島根原子力発電所第2号機 審査資料	
資料番号	NS2-本-005-07 改 01
提出年月日	2023年4月21日

島根原子力発電所第2号機 工事計画審査資料  
計測制御系統施設のうち原子炉非常停止信号

6. 原子炉非常停止信号  
常設

注記\* : 記載の適正化を行う。既工事計画書には「第 1 図 中性子束高一自動可変設定（熱流束相当）のスクラム設定値」と記載

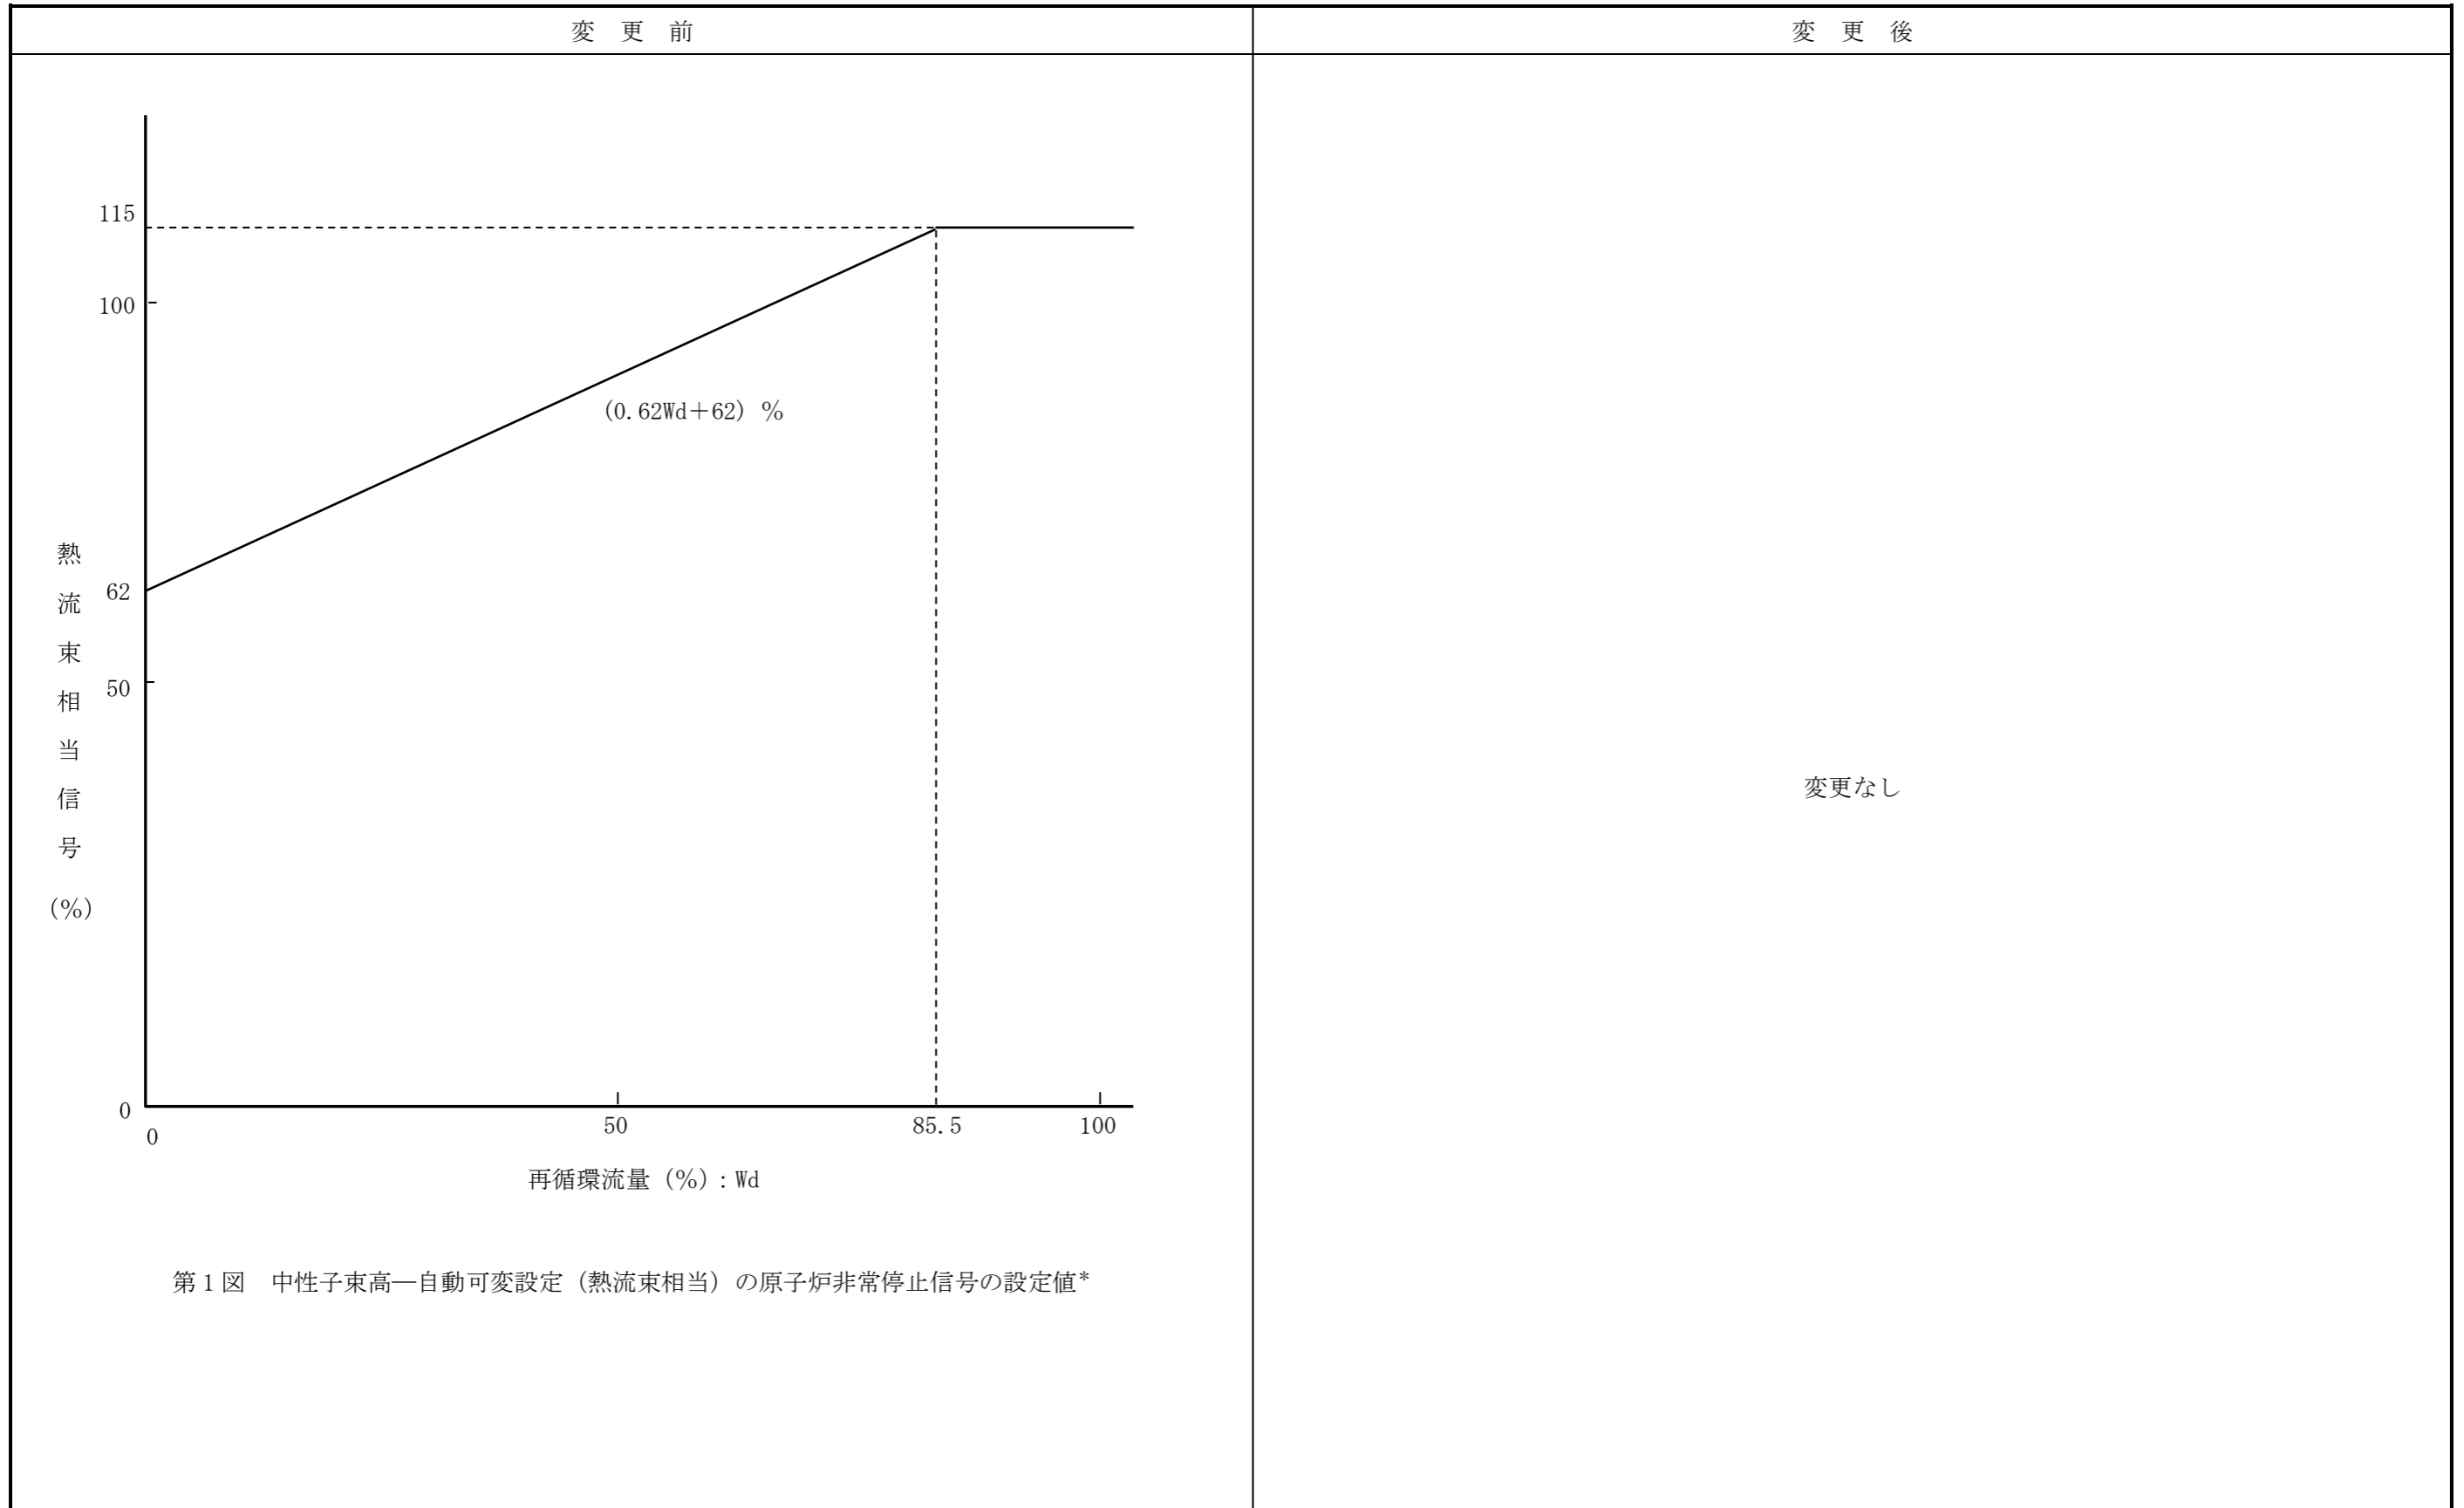
\*21：原子炉非常停止信号の設定値と再循環流量との関係を第1図に示す。
